# 改善箇所説明図

## 基準不適合発生箇所

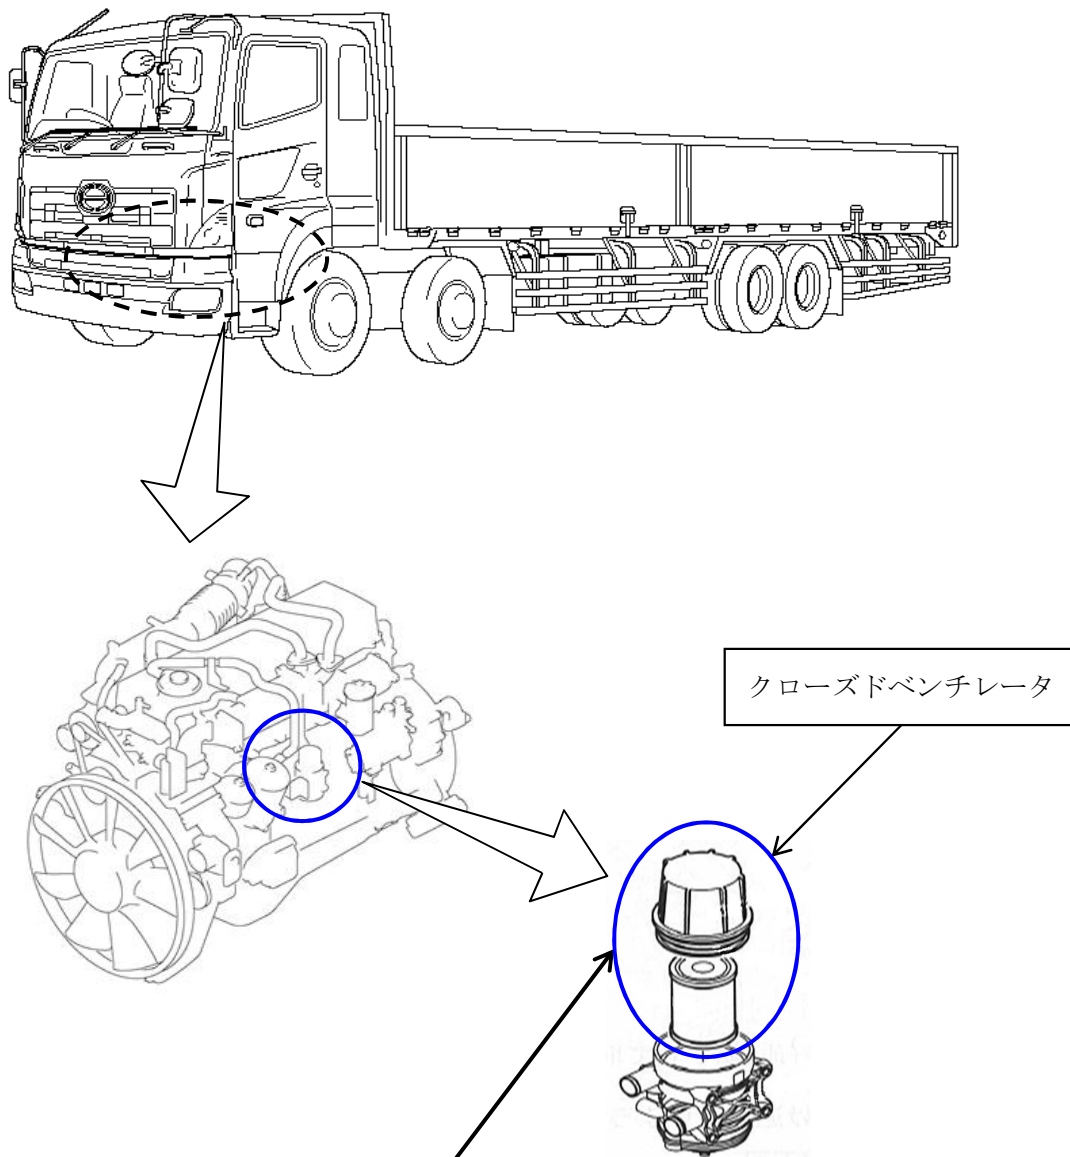
大型トラックのエンジンにおいて、クローズドベンチレータ（ブローバイガス還元装置）の構造が不適切なため、ベンチレータエレメントが定期交換時期より前に目詰りすることがある。そのため、クランクケースの内圧が上昇しエンジンオイルが吸気系に流入し、白煙ならびに出力不足となり、最悪の場合、意図せずエンジン回転の上昇や、エンジンオイル量が減少して、エンジンが破損し火災に至るおそれがある。

全車両、クローズドベンチレータを対策品と交換する。  
また、当該エレメントの定期交換の重要性と確実な交換について注意喚起を行う。

識別：改善済車両にはクローズドベンチレータに白色ペイントを塗布する。
